関西電力(株)美浜3号炉、 高浜1～4号炉、大飯3, 4号炉の 大山生竹テフラの噴出規模見直しに係る 審査の概要 (案)

原子力規制庁

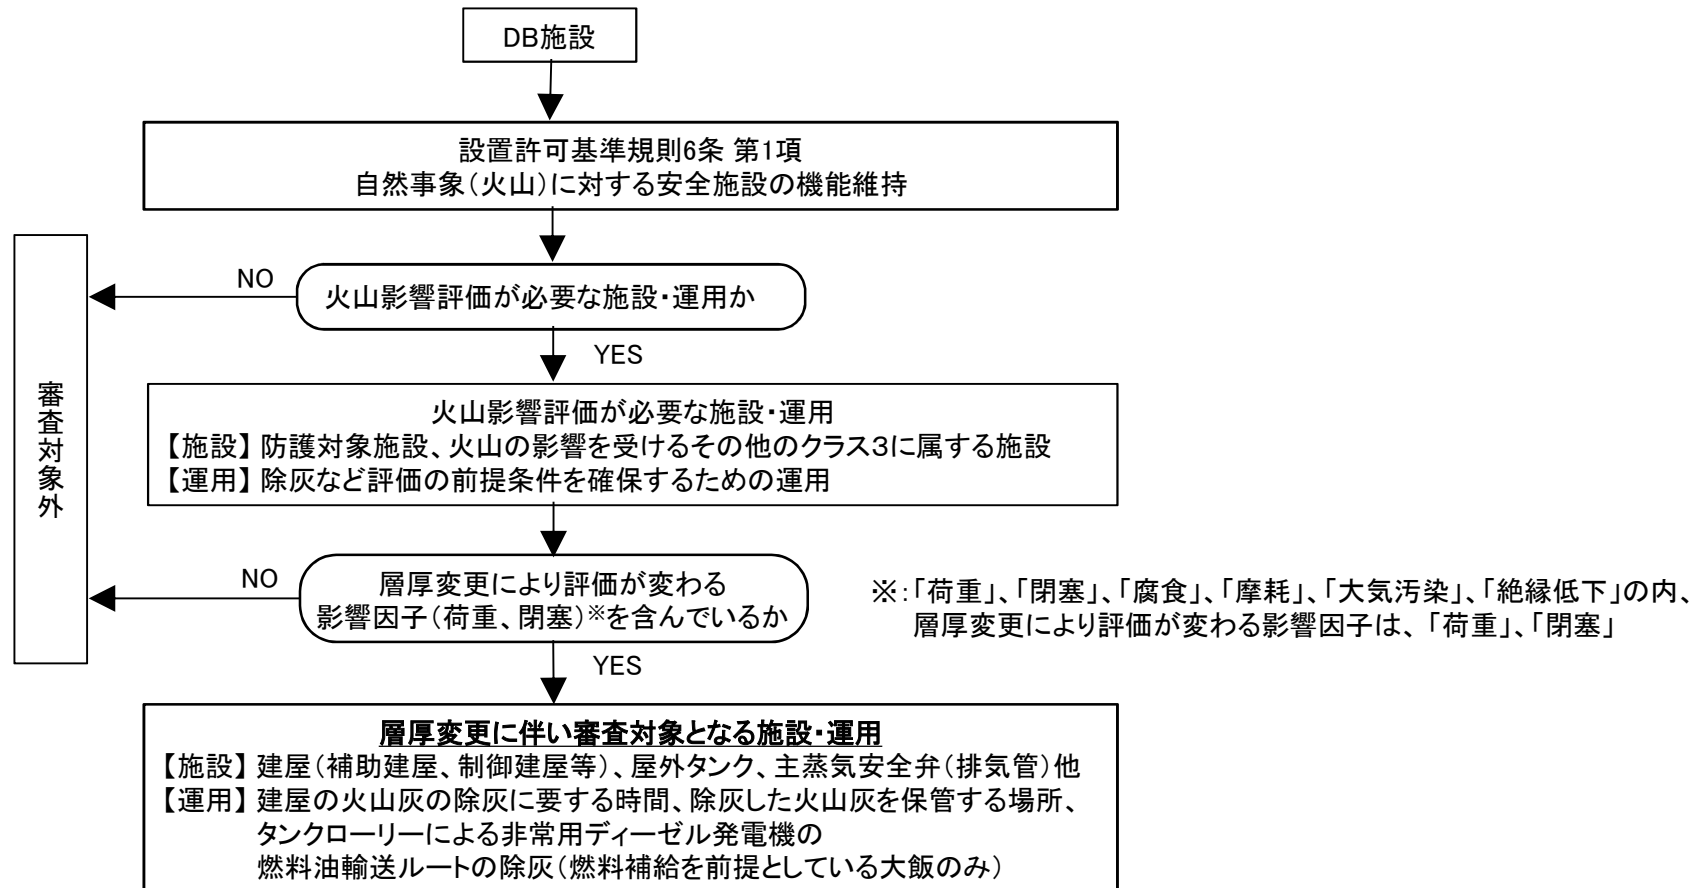
- 降下火砕物の最大層厚の変更に対し、影響確認の対象となる項目を抽出、以下の項目の評価を行い、安全施設の安全機能が損なわれないことを確認した。
 - ① 施設を内包する建屋及び屋外施設に対する静的荷重の影響
 - ② 屋外との接続のある施設に対する閉塞の影響
 - ③ 降下火砕物の除去に対する影響
- 重大事故等対処施設(特定重大事故等対処施設を含む)についても、同様に建屋等に対する静的荷重の影響及び降下火砕物の除去に対する影響について評価を行い、必要な機能が損なわれないことを確認した。
- 以上から、降下火砕物の最大層厚の変更を除き、基本設計等の変更は不要。

- 降下火砕物の最大層厚の変更後も、それ以外の基本設計等に技術的成立性があることから、降下火砕物の最大層厚以外の基本設計等を変更しないとの申請者の方針は妥当であると判断した。

◆ 燃料取替用水タンクの構造図

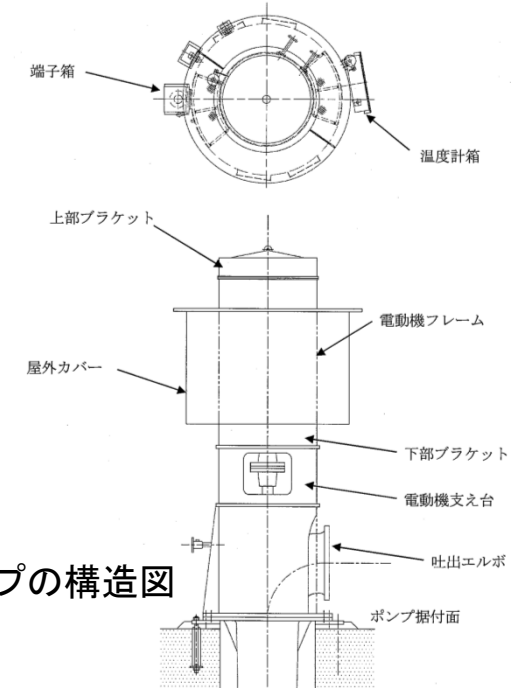
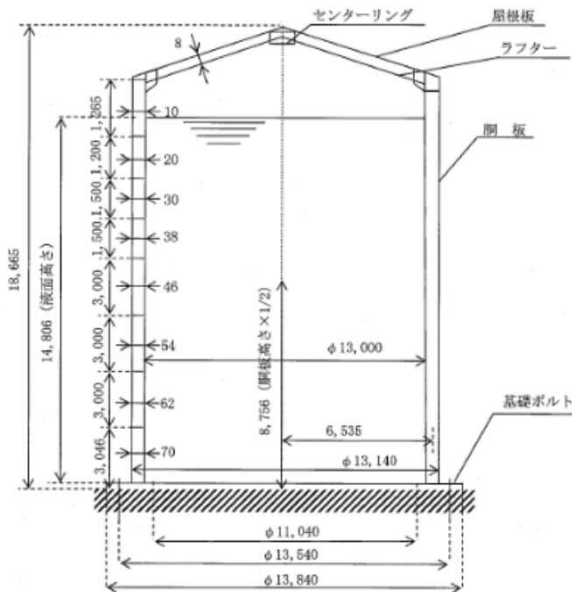
建物	発生応力 (計算値)	許容応力	裕度※	構造 健全性
復水タンク	287 MPa	340 MPa	1.18	○
燃料取替用水タンク	253 MPa	259 MPa	1.02	○

構築物	モータフレーム に生じる応力	算定応力	許容応力	裕度※	構造 健全性
海水ポンプ	曲げ応力	16 MPa	282 MPa	17	○
	圧縮応力	8 MPa	244 MPa	30	○

◆ フィルタ性能試験結果と基準捕集量の関係(イメージ)

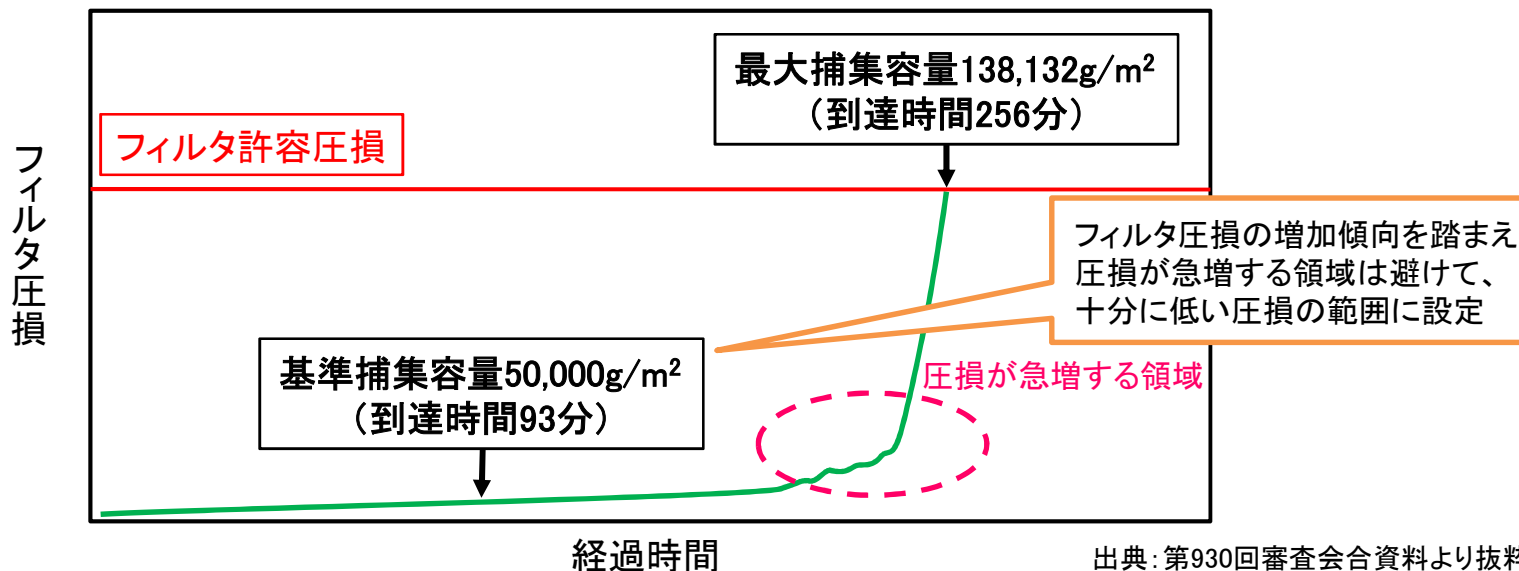
- ・ 降下火砕物の最大層厚から推定した気中降下火砕物濃度に基づき、フィルタ性能試験を実施。
- ・ フィルタ性能試験で求めた最大捕集容量を踏まえ、取替のための基準捕集容量と取替時間を再設定

プラント	試験濃度	最大捕集容量	基準捕集容量	取替時間
美浜3	3.91g/m ³ (※1)	138,132g/m ² (256分)	50,000 g/m ² (93分相当(※2))	90分 (←130分)
高浜1, 2	3.78g/m ³ (※1)	405,314g/m ² (777分)	250,000 g/m ² (479分相当(※2))	450分 (←650分)

消火水タンク(美浜3号機)

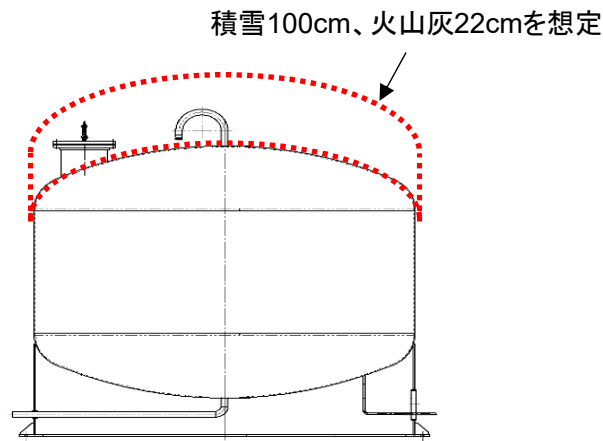
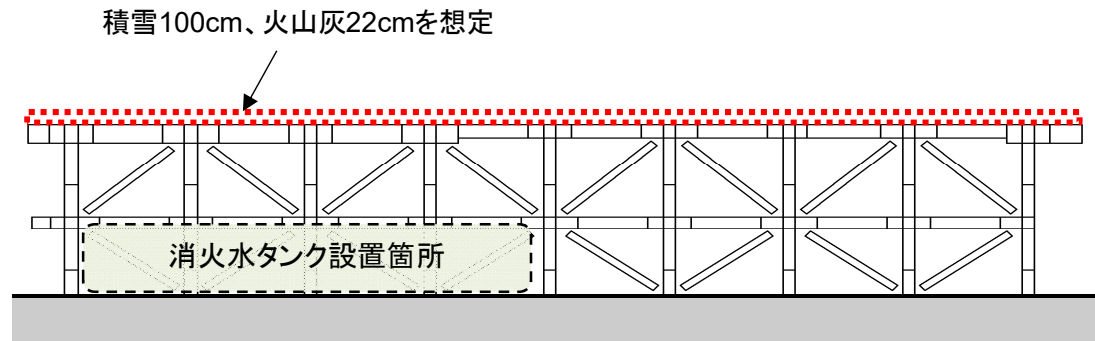
- 消火水タンク及びその上部に設置された構台(美浜3のみ)に対する降下火砕物の堆積荷重の影響について、荷重による評価を行い、構造健全性は確保されたとの評価結果が得られた。

SG水位(広域) [美浜3]

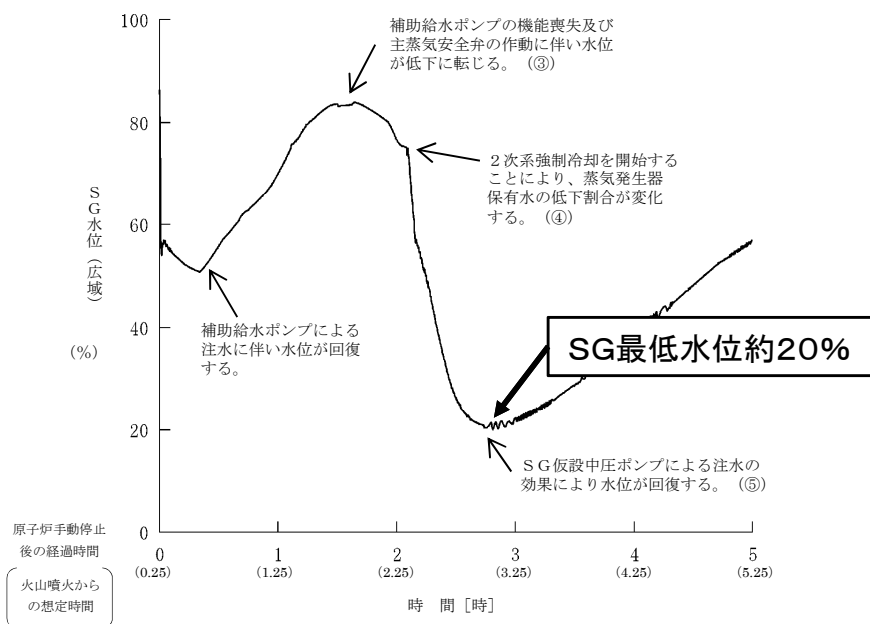
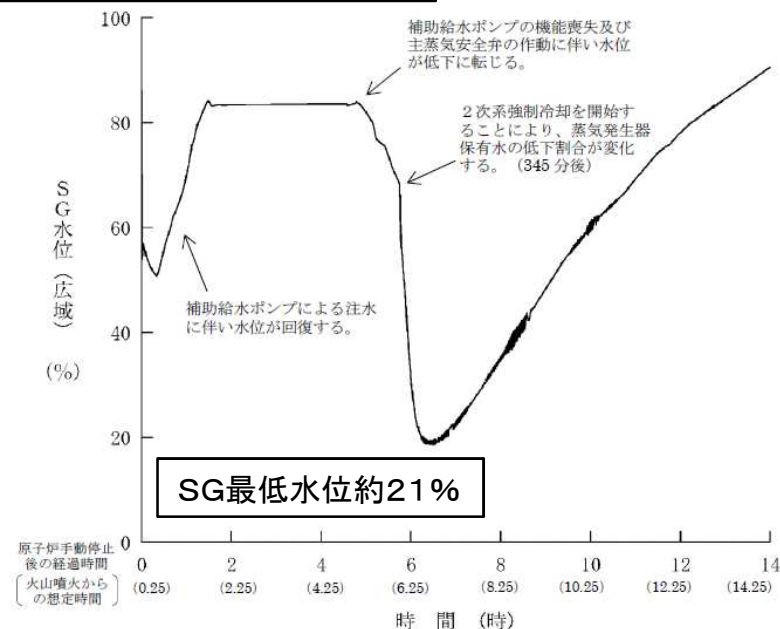
➤ 非常用ディーゼル発電機の改良型フィルタの取替ができないと仮定した場合、フィルタの閉塞までの想定時間が短くなり、電動補助給水ポンプの機能喪失が早まるものの、以下の事項から継続的な炉心冷却は可能との評価結果が得られた。

- ① SG補給用仮設中圧ポンプでの注水によりSG2次側保有水が確保されること
- ② 1次系の保有水が確保されること
- ③ ①、②により、主蒸気逃がし弁による2次系強制冷却で1次系の自然循環冷却が維持されること
